Mission régionale d'autorité environnementale

**Avis délibéré de la mission régionale
d'autorité environnementale
Hauts-de-France
sur le projet de parc éolien sur les communes de
Quéant, Lagnicourt-Marcel et Pronville-en-Artois (62)
Étude d'impact de décembre 2023**

n°MRAe 2024-7736

AVIS DÉLIBÉRÉ n° 2024-7736 adopté lors de la séance du 19 mars 2024 par
la mission régionale d'autorité environnementale Hauts-de-France

Carte de présentation du projet (source : résumé non technique page 28)

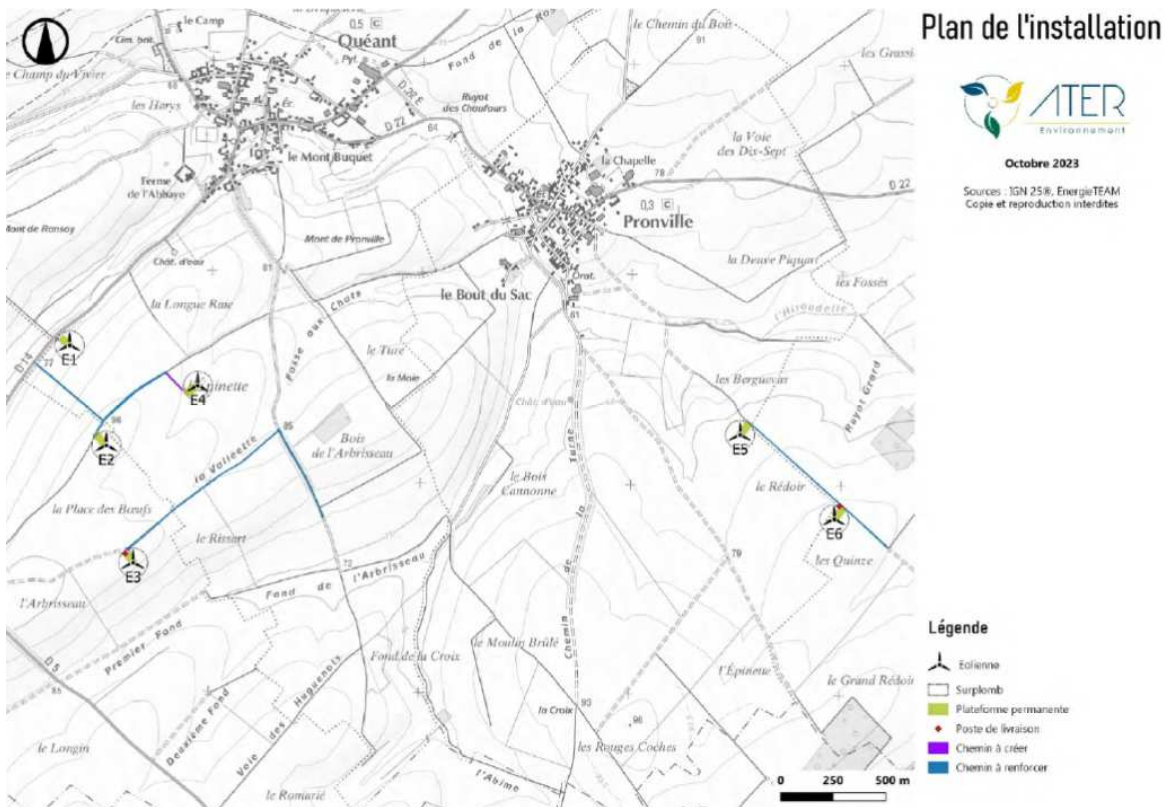
L'avis est rendu sur un projet de six éoliennes d'une hauteur maximale de 180 mètres et de garde au sol² d'au moins 42 mètres, localisées comme indiqué ci-dessous.

Carte d’implantation des parcs éoliens autour du projet (étude paysagère, page 73)

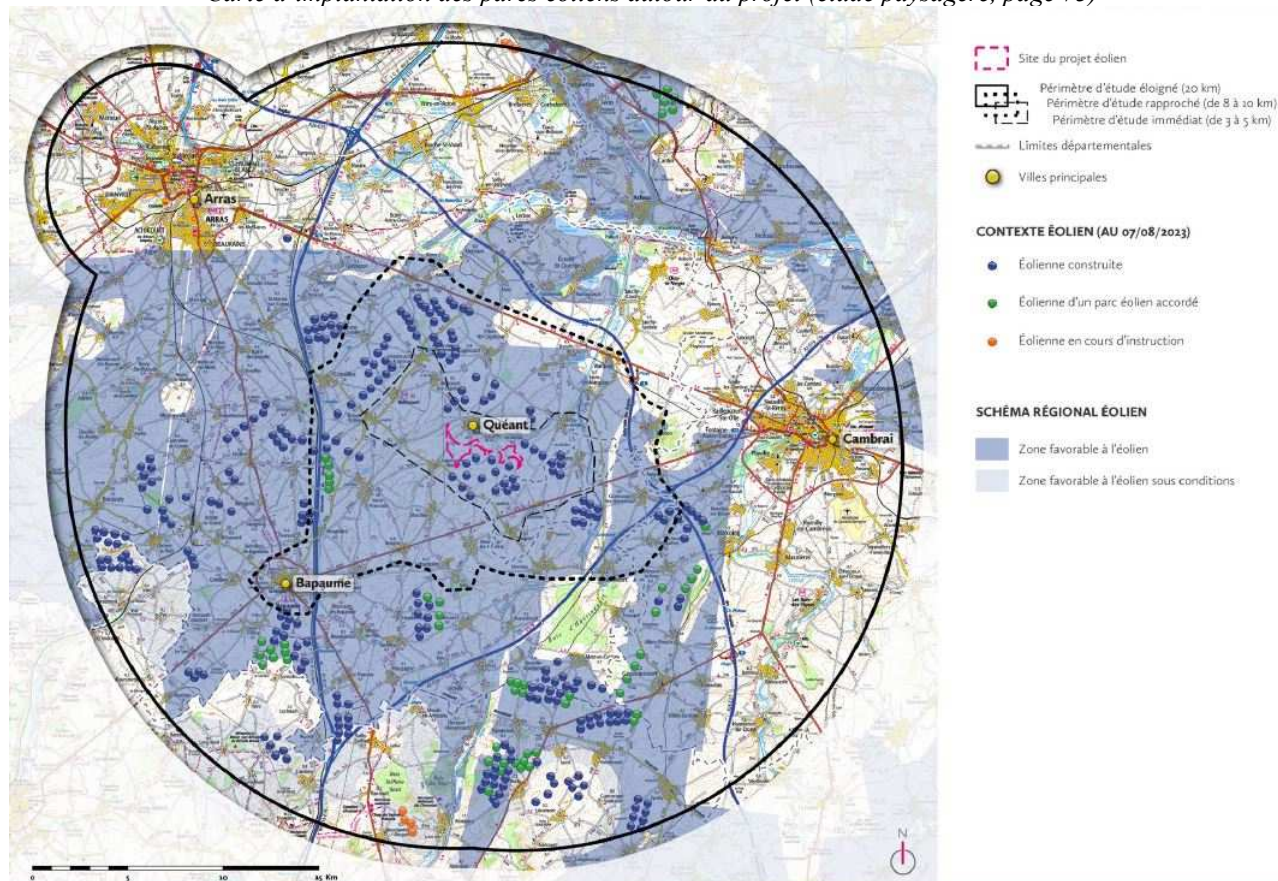
Le projet est localisé dans un contexte éolien très marqué et la carte ci-dessous fait apparaître dans un rayon de 20 kilomètres autour du projet :

- 66 parcs pour un total de 275 éoliennes en fonctionnement ;
- 11 parcs pour un total de 51 éoliennes autorisées ;
- 2 parcs pour un total de 6 éoliennes en cours d’instruction.

L'autorité environnementale recommande de décrire les caractéristiques détaillées des parcs voisins (hauteur, taille du rotor, garde au sol, mesures d'arrêt des machines), de les représenter sur toutes les cartes et de mieux les intégrer dans l'évaluation environnementale du parc éolien de la société « Ferme éolienne Picasse » notamment pour les mesures de réduction.
